S.S. "Ville d'Alger"

Chaudière auxiliaire

2/12/11

Modification de la disposition des entretoises  
de fond de boîte à feu.

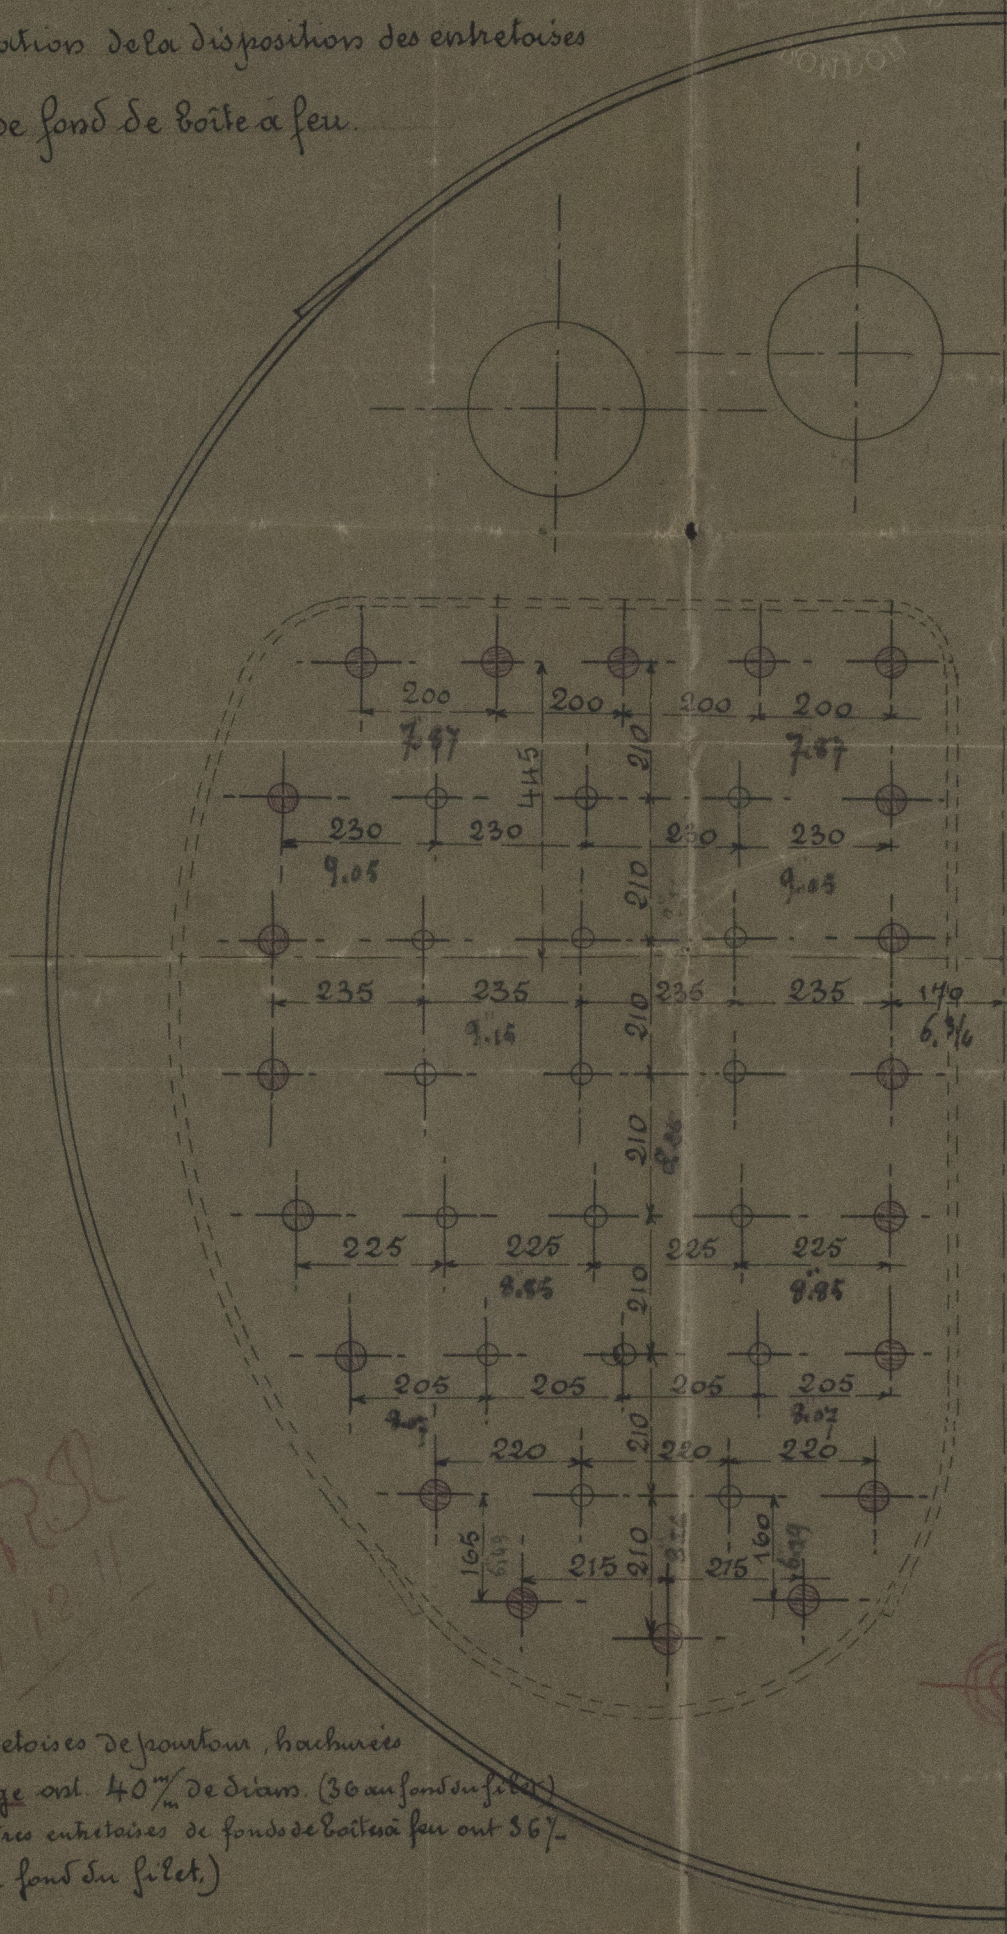
Les entretoises de pontons, hachurées  
en rouge ont. 40<sup>mm</sup> de diam. (36 au fond du filet)  
Les autres entretoises de fond de boîte à feu ont 36<sup>mm</sup>.  
(32 au fond du filet.)

The screw-stays colored in red have 40<sup>mm</sup>  
= 1.574 and in bottom of thread 36<sup>mm</sup> = 1.417  
the other screw-stays on the back plates have 36<sup>mm</sup>  
= 1.417 and in bottom of thread 32<sup>mm</sup> = 1.259.
